Respuesta a Consulta N°1

LIC. PUB. N° 52/2022

Obra: "CONSTRUCCION DE ESCUELA TECNICA PROFESIONAL DE CHIMBAS",
DEPARTAMENTO CHIMBAS.

MURO DOBLE LADRILLO COMUN TRABA ANCHO 40cm

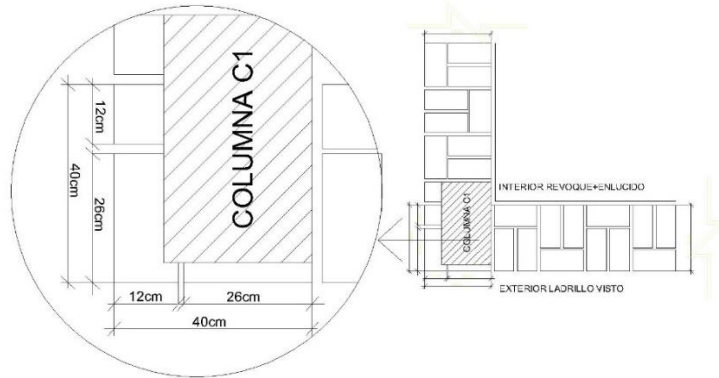
En el itemizado, y en detalles, tenemos diferentes tipologías de Muros, que de acuerdo a las exigencias sísmicas de la provincia, no corresponden, teniendo en cuenta que la contratista debe ejecutar el proyecto ejecutivo, consultamos/proponemos reemplazar los muros dobles, y ejecutar en el exterior muro de ladrillo común (6x12x26), con traba 40cm, para cumplir las condiciones estructurales de la provincia, y además conservar la pauta de que la estructura de HºAº, (columnas y vigas), quede enchapada con los muros, adjuntamos detalle.

En el interior consultamos/proponemos muro de ladrillon de soga, de 18cm, para poder cumplir con las exigencias estructurales sismos resistentes. –

En respuesta a las consultas realizadas, se comunica que se deberá tener en cuenta lo especificado en el Pliego de Especificaciones Técnicas, apartado 1.3. Proyecto ejecutivo (documentación de obra), los oferentes deberán presentar desarrollo, gráficos, descripción, detalles, planillas, etc. de consideraciones particulares cotizadas a fin de completar y complementar el proyecto licitatorio en su propuesta técnica para ser estudiados por la Comisión Evaluadora. Dicha comisión evaluará la oferta técnica más conveniente. Toda la documentación técnica presentada, deberá respetar las normativas vigentes de la D.P.D.U.

MURO TABIQUE DE H^ºA^º CON PERFORACIONES

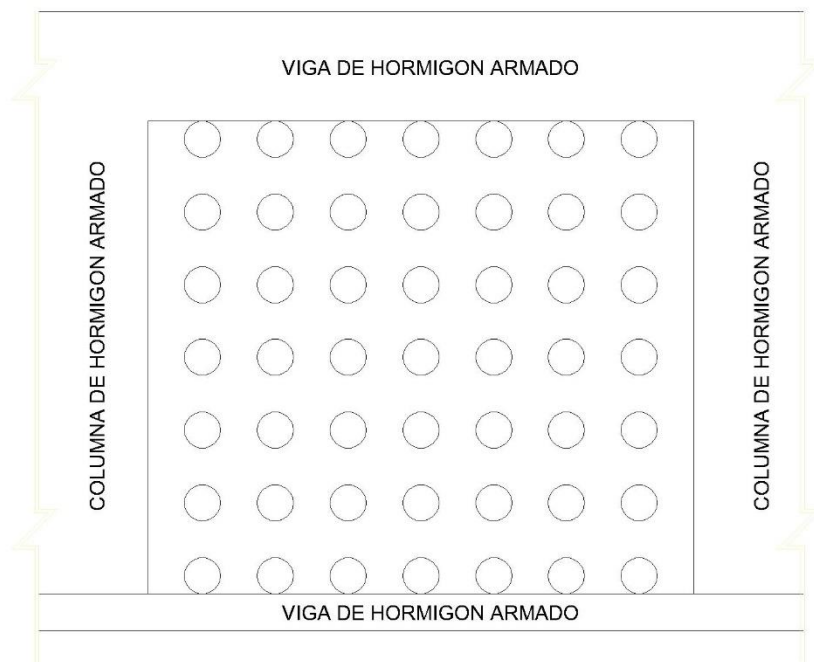
Por último, en la tipología Ladrillo Cribado, que no cumple con la transmisión de esfuerzos hacia la fundación, y para poder mantener la pauta de muro permeable, consultamos/proponemos ejecutar tabique de Hormigón Armado con perforaciones, adjuntamos detalle.
